ΠΑΡΑΡΤΗΜΑ Ι

- **Αλληλογραφία με συναρμόδιες Υπηρεσίες για χορήγηση στοιχείων επί των θεσμοθετημένων χρήσεων, δεσμεύσεων και επί των υπαρχουσών υποδομών της περιοχής για τις ανάγκες σχεδιασμού του έργου** **σελ 1 - 22**
- **Αλληλογραφία σχετικά με το ρυμοτομούμενο ακίνητο επί της οδού Αγίας Άννας 115** **σελ 23 - 38**
- **Αλληλογραφία με Ε.Π.Α. Αττικής Α.Ε., για τη διευθέτηση αγωγών φυσικού αερίου επί της οδού Μαρκόνι, σε προσαρμογή με το σχεδιασμό των έργων αποχέτευσης.** **σελ 39 - 45**

«ΜΕΛΕΤΗ ΤΗΣ ΟΔΟΥ ΜΑΡΚΟΝΙ - ΑΓ. ΑΝΝΑΣ ΑΠΟ ΤΗΝ Λ. ΑΘΗΝΩΝ ΜΕΧΡΙ ΤΗ ΔΙΑΣΤΑΥΡΩΣΗ ΤΗΣ ΜΕ ΤΗΝ ΟΔΟ ΜΑΚΡΥΓΙΑΝΝΗ - ΤΑΥΡΟΥ (συμπεριλαμβανομένου του τμήματος της οδού Μακρυγιάννη-Ταύρου από την οδό Αγ. Άννας μέχρι τον Α/Κ με την Λ. Κηφισού και εξαιρουμένου του μελετηθέντος τμήματος από την Ιερά οδό μέχρι την οδό Ορφέως), ΤΗΣ ΜΕΛΕΤΗΣ ΤΟΥ ΟΔΙΚΟΥ ΚΑΙ ΥΔΡΑΥΛΙΚΟΥ ΕΡΓΟΥ ΤΗΣ ΟΔΟΥ ΚΑΙ ΤΟΥ ΡΕΜΑΤΟΣ ΠΡΟΦ. ΔΑΝΙΗΛ ΑΠΟ ΤΗΝ ΙΕΡΑ ΟΔΟ ΜΕΧΡΙ ΤΟΝ ΠΟΤΑΜΟ ΚΗΦΙΣΟ ΚΑΙ ΤΗΣ ΔΙΑΠΛΑΤΥΝΣΗΣ ΤΗΣ ΟΔΟΥ ΟΡΦΕΩΣ ΑΠΟ ΠΡΟΦ. ΔΑΝΙΗΛ ΜΕΧΡΙ ΤΗΝ ΟΔΟ ΑΓ. ΑΝΝΑΣ»

ΤΜΗΜΑ Α: ΟΔΙΚΟ ΕΡΓΟ ΑΓΙΑΣ ΑΝΝΑΣ
ΜΕΛΕΤΗ ΠΕΡΙΒΑΛΛΟΝΤΙΚΩΝ ΕΠΙΠΤΩΣΕΩΝ (Οκτώβριος- 2015)

Συνημμένο: Ένας χάρτης

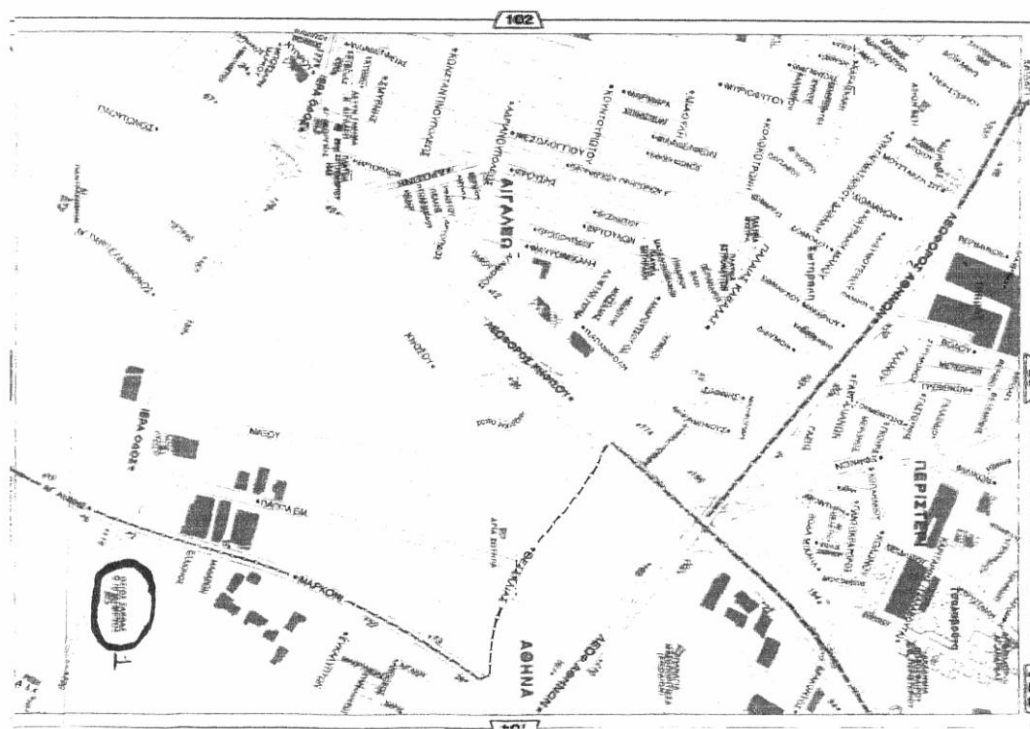
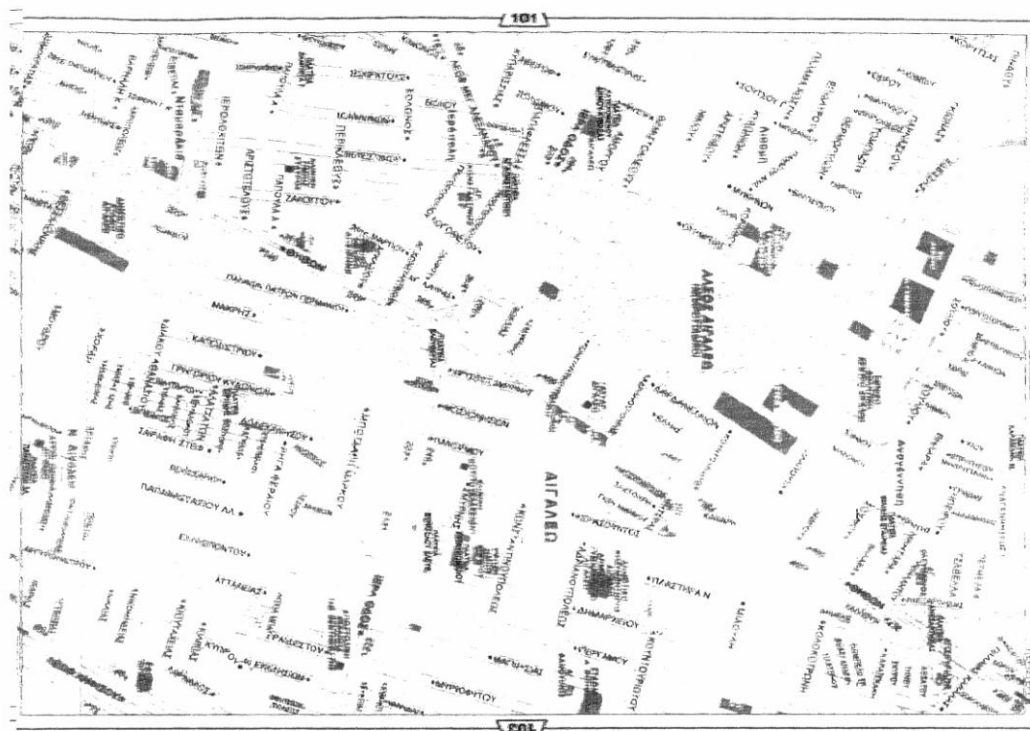
Σε απάντηση του ανωτέρω σχετικού και προκειμένου να συνταχθεί μελέτη, σας γνωστοποιούμε ότι στην περιοχή του έργου εντοπίζονται τα κάτωθι μνημεία αρμοδιότητας της Εφορείας μας, τα οποία αριθμούνται αντίστοιχα με τη θέση τους στο συνημμένο απόσπασμα χάρτη.

Για το τμήμα οδού Μαρκόνη από Λ. Αθηνών έως την Ιερά οδό, υπάρχει εκατέρωθεν του συγκεκριμένου τμήματος (επί της Ιεράς οδού, κοντά στο Κηφισό) 1) ο Άγιος Σάββας, μνημείο μεταβυζαντινών χρόνων, που προστατεύεται με ΦΕΚ 21/Β/24-1-1958.

2) Η Αγία Τριάδα Τρίμη στη συμβολή των οδών Αγ. Άννης και Ορφέως (μεταβυζαντινών χρόνων), για την οποία έχουμε κάνει μνεία στο μελετηθέν τμήμα από Ιερά οδό έως οδό Ορφέως.

3) Η Αγία Παρασκευή (στην οδό Αγ. Άννης), μνημείο μεταβυζαντινών χρόνων.

4) Ο Άγιος Δημήτριος Καβαλλάρης στη συμβολή των οδών Σαλαμινίας και Αγ. Άννης, του οποίου η ασπίδα του Ιερού βρίσκεται πλησίον του υφιστάμενου αδιαμόρφωτου πεζοδρομίου, μνημείο μεταβυζαντινών χρόνων (ΦΕΚ 68/26-4-1921).

5) Η Αγία Άννα μεταξύ της Λεωφ. Πέτρου Ράλλη και Λ. Ειρήνης, ο ναός έχει κηρυχθεί με την Υ.Α. ΥΠΠΟ/ΑΡΧ/Β1/Φ26/808/15/8-6-1995 (ΦΕΚ 575/30-6-1995), ιστορικό διατηρητέο μνημείο με ζώνη προστασίας 50μ. εκατέρωθεν αυτού. Ο νεώτερος νάρθηκας της εκκλησίας βρίσκεται ακριβώς στο όριο της υφιστάμενης ρυμοτομικής γραμμής της οδ. Αγ. Άννης.

6) Η Αγία Μαρίνα εντός του περιβόλου της βιομηχανίας ROLCO και σε απόσταση 100μ., περίπου από το υφιστάμενο όριο του δρόμου. Το δάπεδο της εκκλησίας βρίσκεται επίσης σε χαμηλότερη στάθμη από το περιβάλλον της και μέσα στο χώρο φορτοεκφόρτωσης της βιομηχανίας, μνημείο μεταβυζαντινών χρόνων.

Β) Απομάκρυνση του άξονα του δρόμου από την περιοχή των μνημείων, ώστε να τηρηθεί η ισχύουσα αρχαιολογική νομοθεσία. Ειδικότερα να ληφθεί μέριμνα για τους ναούς Αγ. Άννας και Αγ. Δημητρίου Καβαλάρη όπου ο νεώτερος νάρθηκας και το δυτικό τμήμα της ζώνης προστασίας των 50μ. όπως και το ιερό αντίστοιχα των δύο ναών, βρίσκονται πολύ κοντά στον άξονα του δρόμου.

Γ) Δημιουργία χώρου πράσινου πέριξ των ναών, ώστε να αναβαθμιστεί ο περιβάλλων χώρος τους και να αναδειχθούν τα μνημεία.
